210634

ГЕНЕРАТОР

ТЕХНИЧЕСКОЕ ОПИСАНИЕ

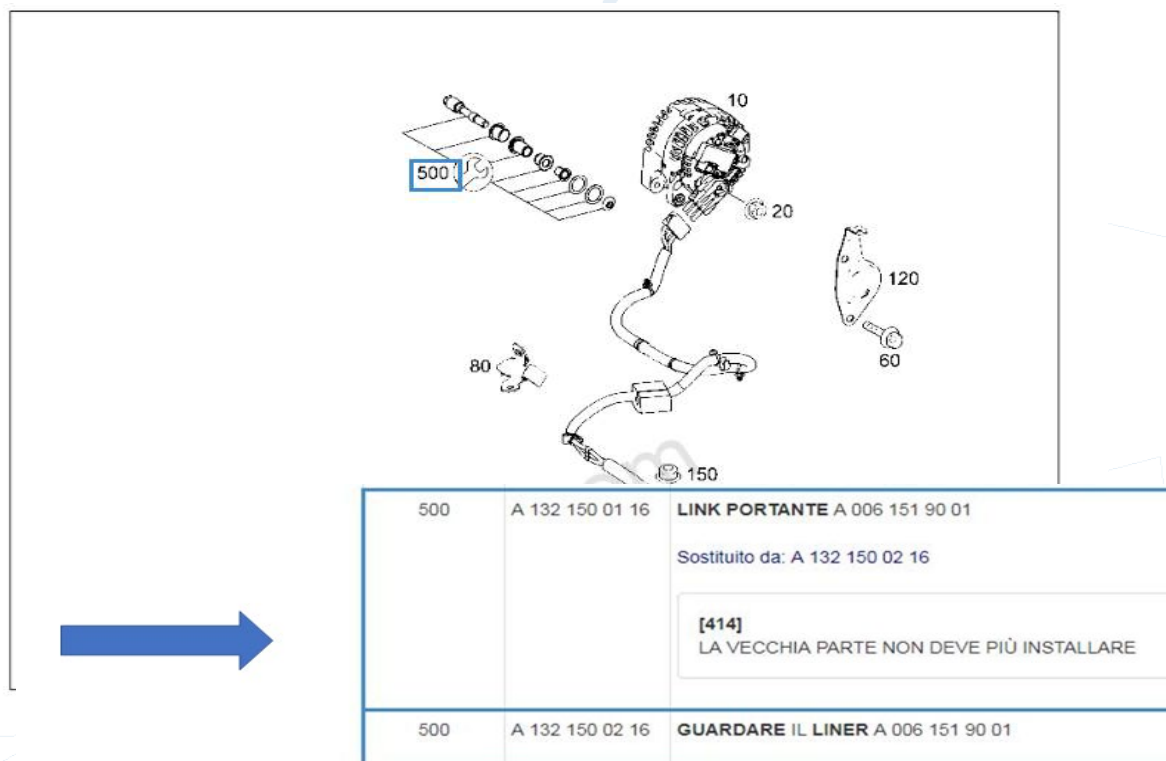
Вследствие модификаций двигателя, произведенных компанией Mercedes для автомобилей SMART, производитель Valeo решил удалить фиксирующие втулки из-за изменений, которые не могли быть учтены на этапе поставки. Поскольку это является нашим оригинальным изделием Valeo 210634, оно не имеет фиксирующих втулок в упаковке.

В настоящее время, согласно приведенной ниже выписке из каталога производителей транспортных средств, с учетом вариантов применения в автомобилях фиксирующие втулки необходимо приобретать отдельно как комплект 214500.

500	A 132 150 01 16	LINK PORTANTE A 006 151 90 01 Sostituito da: A 132 150 02 16
<div style="border: 1px solid black; padding: 5px;"> <p>[414] LA VECCHIA PARTE NON DEVE PIÙ INSTALLARE</p> </div>		
500	A 132 150 02 16	GUARDARE IL LINER A 006 151 90 01
